TRANS/WP.29/GRPE/2001/8
20 mars 2001

**PROPOSITION DE PROJET DE COMPLÉMENT 2
À LA SÉRIE 01 D'AMENDEMENTS AU RÈGLEMENT No 67**

Communication de l'Association européenne des gaz de pétrole liquéfiés (AEGPL)

Figure 1 : Configuration du raccord à baïonnette

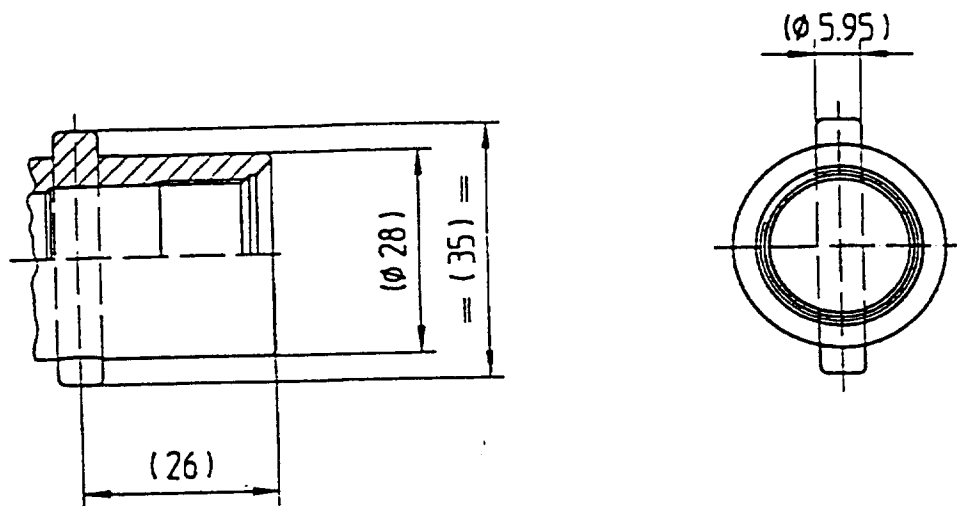
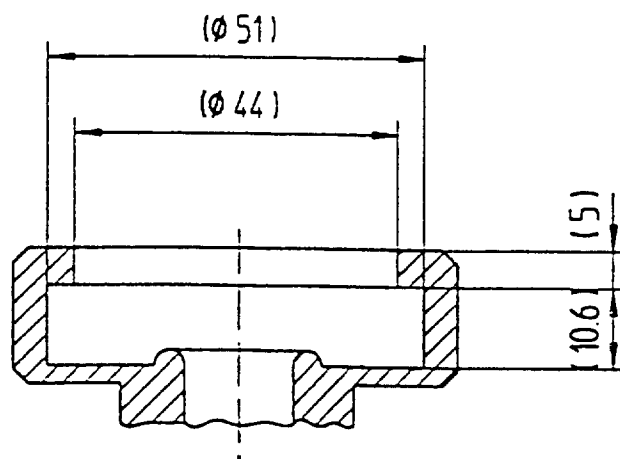
Note : Si durant la période de mise en service du connecteur européen le corps du connecteur est remplacé par l'un des raccords actuels (voir les croquis au paragraphe 9 de l'annexe 9), il n'est pas nécessaire de l'équiper d'une soupape antiretour.

- 6.15.14.8 La forme et les dimensions du connecteur doivent correspondre aux indications des figures de l'annexe 9.
- 6.15.14.8.1 Des exemples et les dimensions critiques des configurations des points d'attache et des surfaces d'étanchéité des raccords actuels figurent au paragraphe 9 de l'annexe 9.

Figure 4 : Configuration du connecteur européen pour véhicules légers

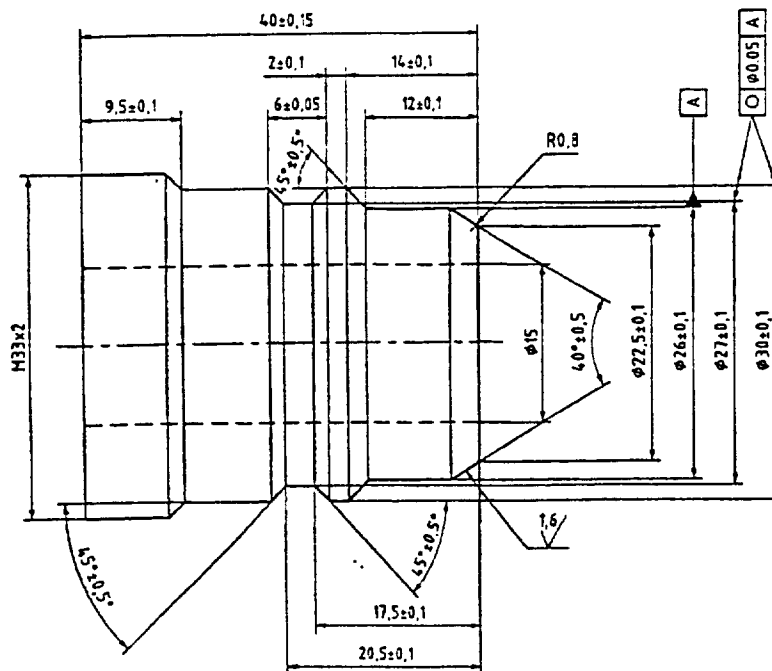
- 6.15.14.6 Dispositions spéciales relatives au connecteur européen pour véhicules légers :
- a) Le volume mort entre la surface d'étanchéité avant et la partie avant de la soupape antiretour ne doit pas excéder $0,1 \text{ cm}^3$;

- b) Le débit à travers le connecteur, à une différence de pression de 30 kPa, doit être au moins de 60 l/mn, lorsque les essais sont effectués avec de l'eau.

- 6.15.14.8.2 Des exemples et les dimensions critiques des connecteurs européens pour véhicules légers et véhicules lourds figurent au paragraphe 10 de l'annexe 9."

Figure 5 : Installation du connecteur européen pour véhicules légers

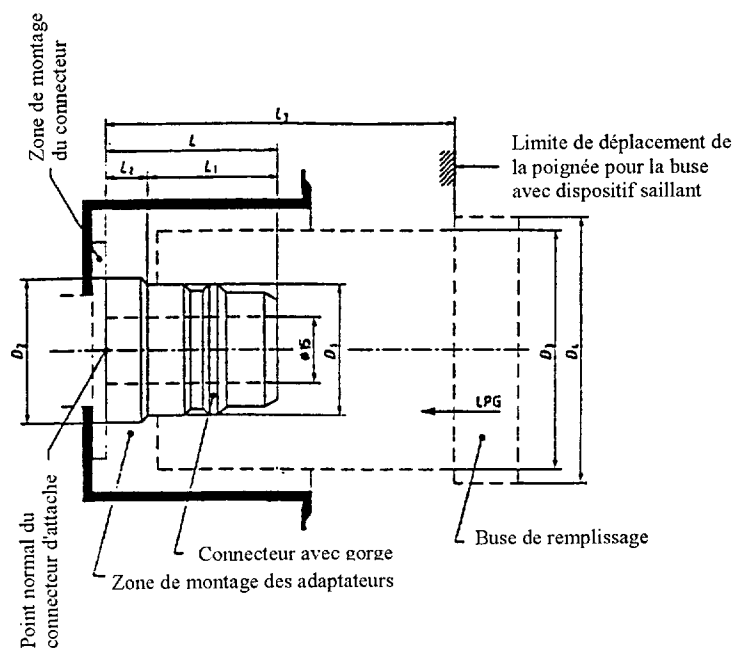
- 6.15.14.5.3 La séparation entre les deux corps doit être au point de fixation normal, comme indiqué à la figure 5 de l'annexe 9.
- 6.15.14.5.4 La longueur du corps de tout type de connecteur, compte non tenu de la longueur du filet mâle, ne devra pas excéder L à la figure 5 de l'annexe 9.

Figure 6 : Dimensions critiques du connecteur européen pour véhicules lourds

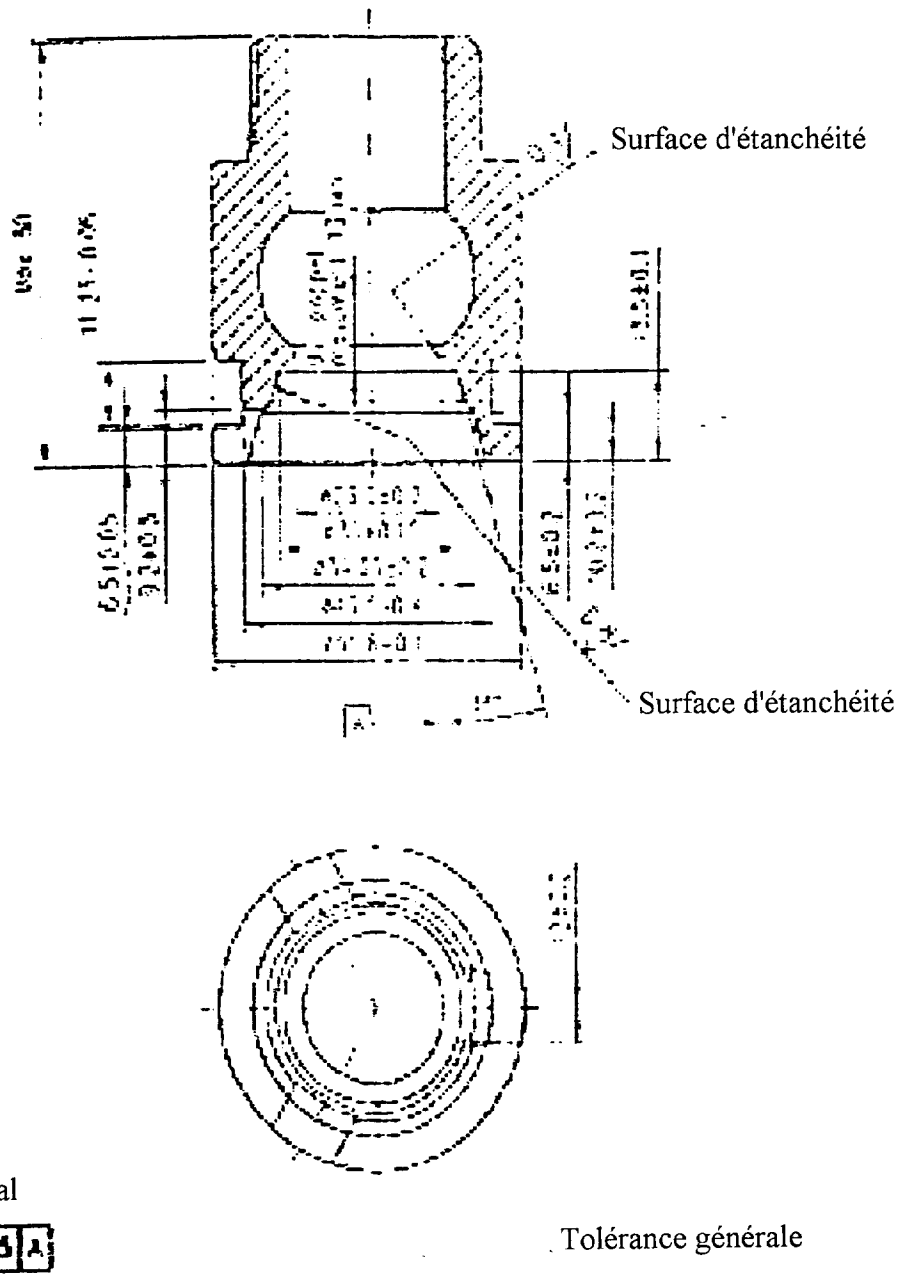
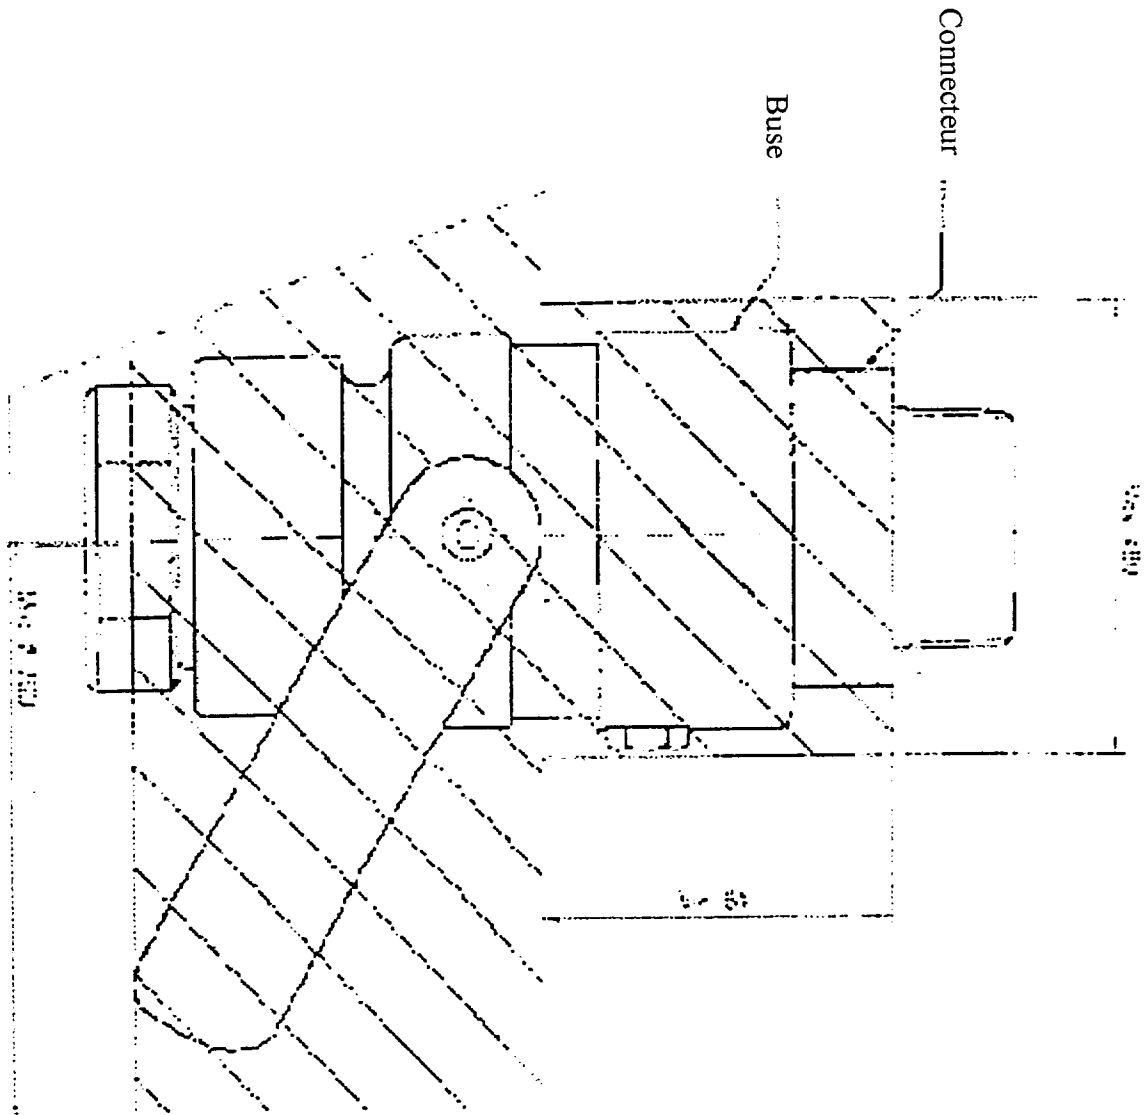
- 6.15.14.7 Dispositions spéciales relatives au connecteur européen pour véhicules lourds :
- a) Le volume mort entre la surface d'étanchéité avant et la partie avant de la soupape antiretour ne doit pas dépasser $0,5 \text{ cm}^3$;

- b) Le débit à travers le connecteur, avec la soupape antiretour ouverte mécaniquement et une différence de pression de 50 kPa, doit être au moins de 200 l/mn lorsque les essais sont effectués avec de l'eau.

11.6.3 À compter du [1er juin 2002], tous les véhicules des catégories M1 et N1 de plus de 3,5 tonnes devront être équipés du connecteur européen renforcé, tel que défini au paragraphe 10.2 de l'annexe 9."
